COMITE DE OPERACION ECONOMICA DEL SISTEMA
INTERCONECTADO NACIONAL

COES/D/DP-1177-2017

Asunto : ESTUDIO DE OPERATIVIDAD DEL PROYECTO DE
IMPLEMENTACIÓN DE UN TRANSFORMADOR 15 MVA EN LA
S.E.HUANCAYO ESTE Y LA LÍNEA EN 60 KV L.T. HUANCAYO
ESTE - PARQUE INDUSTRIAL

ASUNTO: Revisión del Estudio de Operatividad del proyecto de implementación de un Transformador 15 MVA en la S.E.Huancayo Este y la Línea en 60 kV L.T. Huancayo Este – Parque Industrial.

Fig 01. 4TP-002 y 4TP desactivados en las simulaciones DlgSILENT.

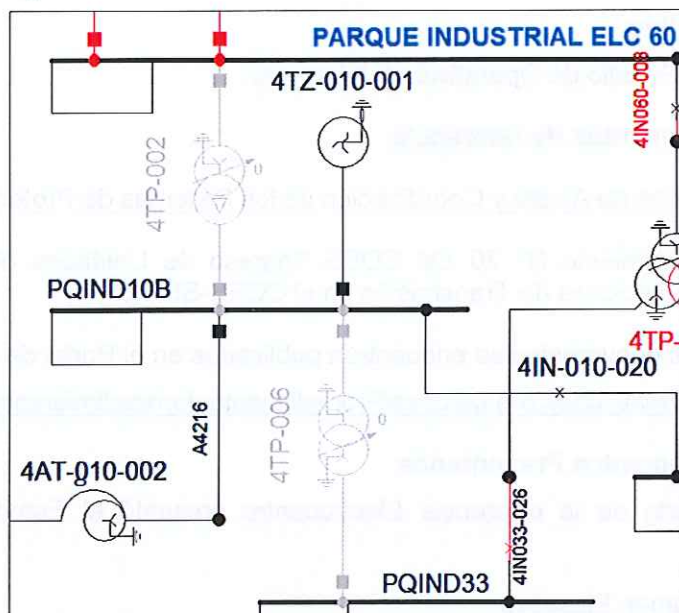
- 5.1. En la Tabla N° 65 se muestra que la resistencia del circuito de corriente de las protecciones instaladas en las bahías de 10 kV de la S.E. Huancayo Este superan los 5 ohm. Al respecto, es necesario que se verifiquen los valores presentados en los resultados de la medición de impedancia.
- 5.2. En las conclusiones del estudio, se debe indicar, que ante contingencia del transformador nuevo de la S.E. Huancayo Este 60 kV, el fabricante garantiza una operación de por lo menos 8 horas en condiciones de sobrecarga.
- 5.3. Se debe aclarar la operación de los transformadores 4TP-002 y 4TP-006, debido a que en las simulaciones en DlgSILENT se muestran desactivados tal como se muestra en la Fig. 01.

Fig 02. 4TP-002 y 4TP desactivados en las simulaciones DIgSILENT.

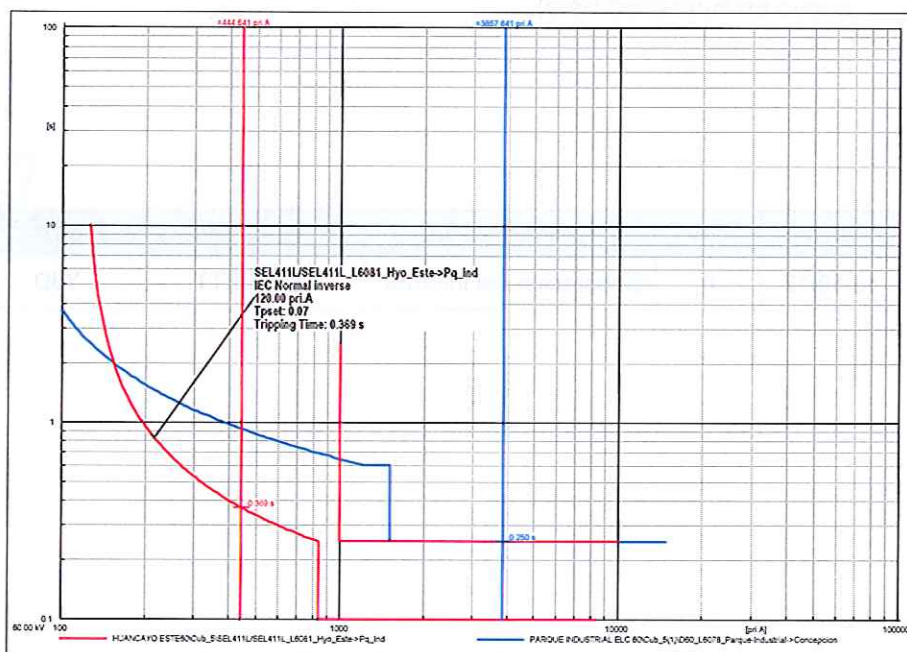
- 6.4. En la Tabla N°31 se propone un ajustes para la celda de acople en 10 kV que no coincidan con lo implementado en DIgSILENT, verificar y proponer único ajuste además mencionar si dicho acople siempre operaría cerrado.
- 6.5. Ante una falla monofásica en la línea L-6078 al 1% de Parque Industrial, el margen de coordinación entre los relés de protección de esta línea con los relés de la línea L-6081 (S.E. Huancayo Este) es de 119ms, este margen debería ser por lo menos 200 ms, recomendamos disminuir el tiempo definido de la protección de la línea L-6078 (en el extremo Parque Industrial) para lograr este margen y verificar.
